# 泊発電所3号炉

## 地盤(敷地の地質・地質構造)について

(令和2年9月10, 11日現地調査における指摘事項を踏まえた追加検討状況)

令和2年11月20日  
北海道電力株式会社

北側壁面 写真及びスケッチ

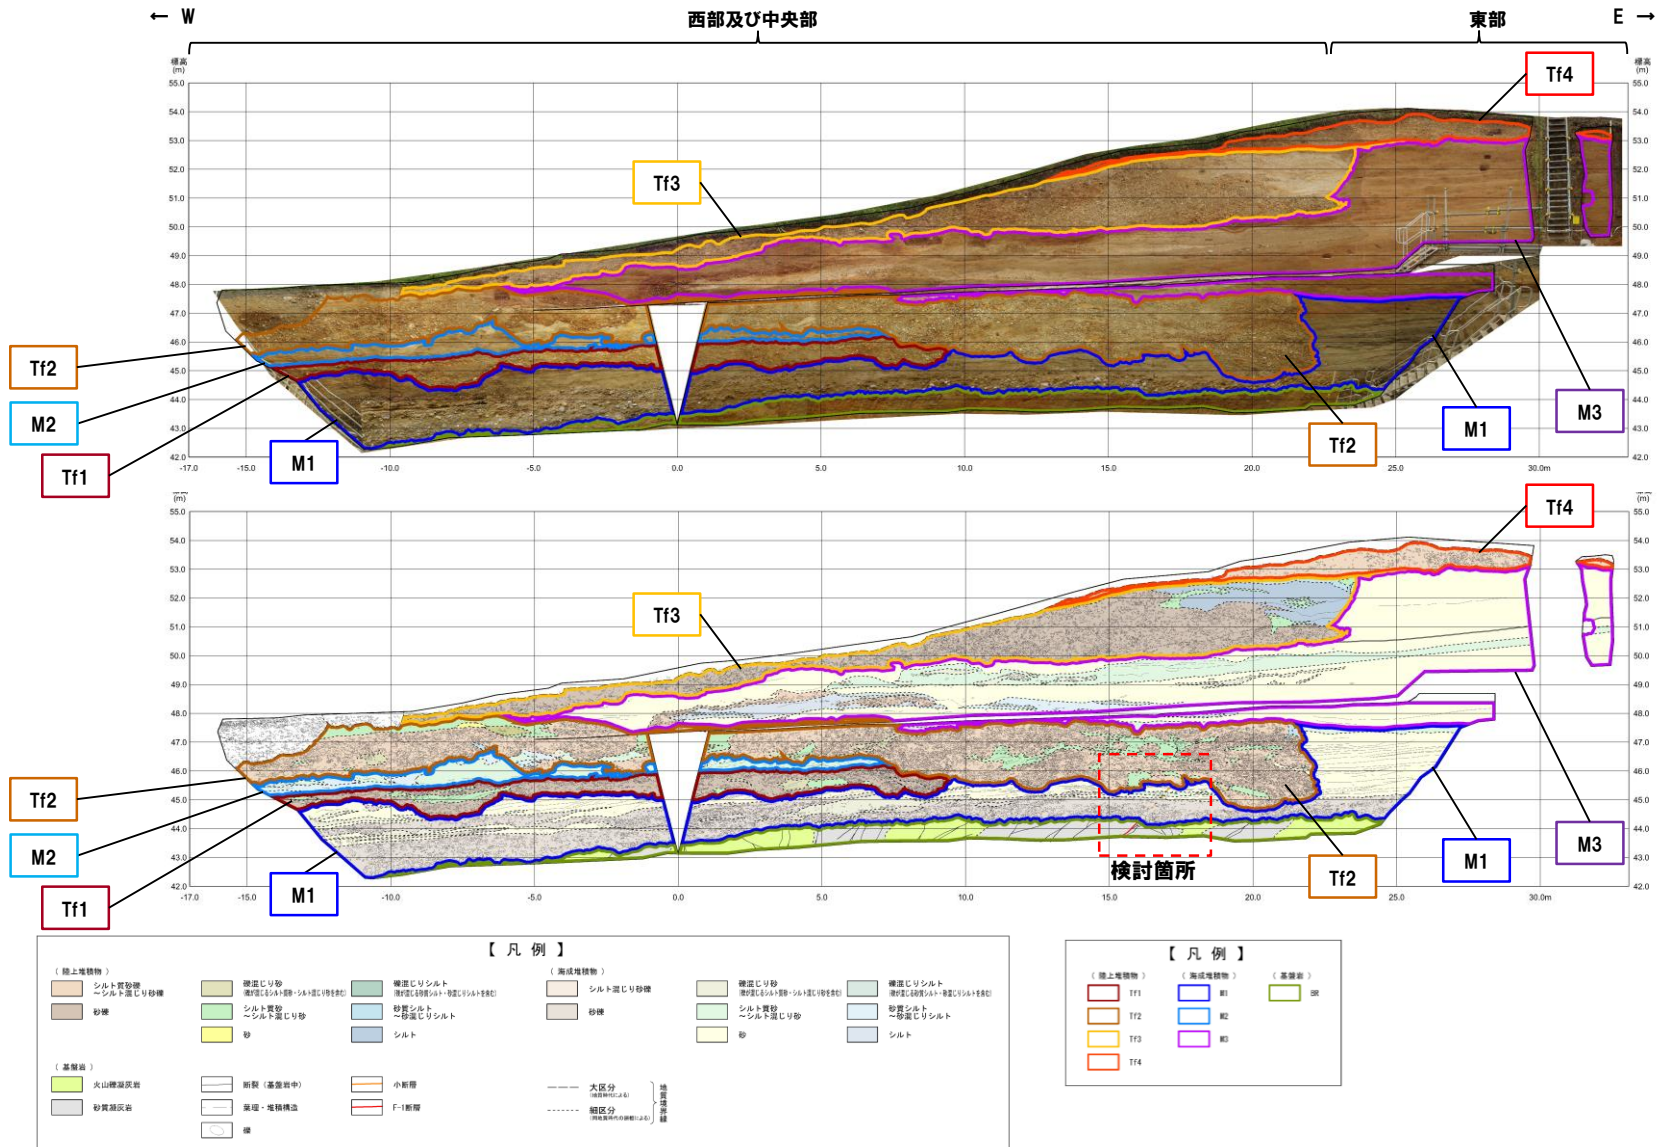
No.	指摘事項
1	開削調査箇所(北側)において、M1ユニット下部の砂礫層は、当該層中にどのような構造が認められることを以って、F-1断層の活動による影響を受けていると判断されるかを改めて整理した上で、評価箇所の砂礫層(Tf2ユニット)がF-1断層の影響の有無について評価可能であるとした考えを明確にすること。
2	開削調査箇所(南側)南側壁面の背後法面天端付近において、旧海食崖との関係で見かけ、基盤岩(旧海食崖)を覆う様にTs3ユニットが堆積していると説明があった箇所については、追加掘削(横断掘削箇所⑤)が行われたことにより、詳細な状況が現地調査で確認できなかったことから、観察事実に基づき当該箇所の堆積状況を明確にすること。
3	開削調査箇所(南側)南側壁面の背後法面天端付近において、火山礫凝灰岩のブロックと評価している箇所は、基盤岩に連続している様に見えるため、観察事実に基づき、評価を行うこと。
4	開削調査箇所(南側)に認められるTs3ユニットが、Ts2ユニット及びTs1ユニットと同様、海成砂層に挟在していたと評価する根拠を示すこと。その際、過去の空撮写真等を用いて、敷地の地形改変履歴を整理すること。また、現存しないF-1断層開削調査箇所のスケッチには、法肩部に「盛土」との記載があり、現地調査ではF-1断層開削調査箇所の掘削土を仮置きしたものとの説明を受けたが、この点も含め履歴を整理すること。
5	<p>開削調査箇所(南側)に認められるTs3ユニット(遷移部含む)、Ts2ユニット、M1ユニット等については、既往のデータを再整理するとともに、以下の測定、分析、観察、検討等を実施し、ユニット区分の根拠を明確にすること。また、Ts3ユニット(遷移部含む)については、堆積時期、成因等の検討を実施し、その結果を形成史に反映すること。</p> <ul style="list-style-type: none"> <li>・各堆積物中には斜長石が比較的多く認められるため、その供給源を明確にできる可能性があることを踏まえた、斜長石の屈折率測定又は主成分分析の実施</li> <li>・Ts3ユニット中の葉理が認められる箇所における堆積構造の観察</li> <li>・Ts3ユニット中に認められる上に凸の構造の成因検討</li> <li>・Ts3ユニット中に認められる礫の引き伸ばし様の構造の成因検討</li> <li>・Ts3ユニット中に認められる水平方向の線構造及び基底面に認められる線構造の成因検討</li> </ul>

区分	検討内容	検討状況
開削調査箇所 (北側)	<ul style="list-style-type: none"> <li>○M1ユニット下部の砂礫層がF-1断層の影響を受けているとの判断根拠の再整理</li> <li>○その上で、Tf2ユニットがF-1断層の影響の有無について評価可能であるとした考えの明確化 (検討位置等については、P7～P9参照)</li> </ul>	<ul style="list-style-type: none"> <li>○露頭再観察の結果に基づき、M1ユニット下部の砂礫層には、F-1断層(西上がりの逆断層)によって基底面が変位している状況、西上がりの撓曲構造、比較的細粒な層相を呈する箇所においては、西上がり逆断層センスの小断層が認められる等、F-1断層の活動による影響を受けていると判断される根拠を改めて整理した。</li> <li>○チャンネル状にM1ユニットを侵食するTf2ユニット(砂礫層)については、上記構造のうち特に、基底面の変位及び比較的細粒な層相を呈する箇所での断層の有無に着目することで、F-1断層による影響の有無について評価可能であるとの考えを明確にした。</li> </ul>
開削調査箇所 (南側)	<ul style="list-style-type: none"> <li>○旧海食崖との関係で見かけ、基盤岩(旧海食崖)を覆う様にTs3ユニットが堆積していると説明した箇所の堆積状況の明確化 (検討位置等については、P7及びP10～P11参照)</li> </ul>	<ul style="list-style-type: none"> <li>○露頭再観察により、当該箇所付近におけるTs3ユニットの堆積状況を改めて確認した上で、この確認結果も踏まえ作成したパネルダイアグラムを用いて、Ts3ユニットの分布状況、旧海食崖の分布形状等を明確にした。</li> <li>○その上で、Ts3ユニットは、上位の盛土とは明確に区別されること及び1,2号炉建設前の旧海食崖の分布標高から、当該箇所付近のTs3ユニットは、旧海食崖壁面の局所的な水平部上に分布しているものと評価した。</li> <li>○また、旧海食崖壁面の局所的な水平部上にTs3ユニットが分布する状況については、3次元イメージ図を用いて説明することとした。</li> </ul>

31m盤の盛土確認箇所

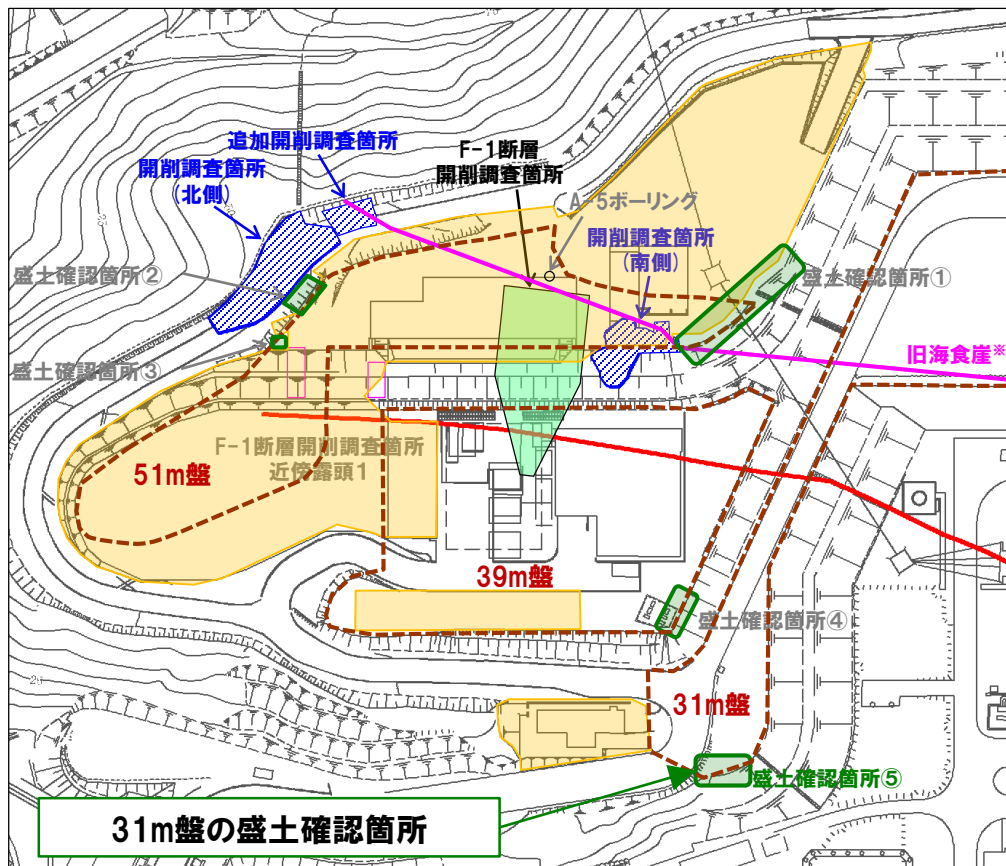
6	敷地周辺において、凍上が発生した事例があるか確認すること。
7	31m盤の盛土確認箇所において認められる海成砂層については、その堆積状況(層相、分布標高等)を資料化すること。

区分	検討内容	検討状況
その他	○敷地周辺における凍上発生事例の確認	○敷地周辺において、凍上発生事例を報告した文献は確認できなかった。 ○文献レビューの結果としては、敷地周辺は、北海道において高温・多雪な地域に属することから、凍上発生が少ない地域であることを確認した。 ○凍上に関する知見については、有識者への聞き取りを進めている。
	○31m盤の盛土確認箇所認められる海成砂層堆積状況の資料化 (検討位置については、P13参照)	○露頭再観察の結果に基づき、海成砂層の層相、分布標高等を整理した。 ○その上で、当該砂層について、積丹半島西岸における海成段丘の特徴を指標とした地層区分を実施し、分布標高の観点から、MIS5eより古い海成層と評価することとした。
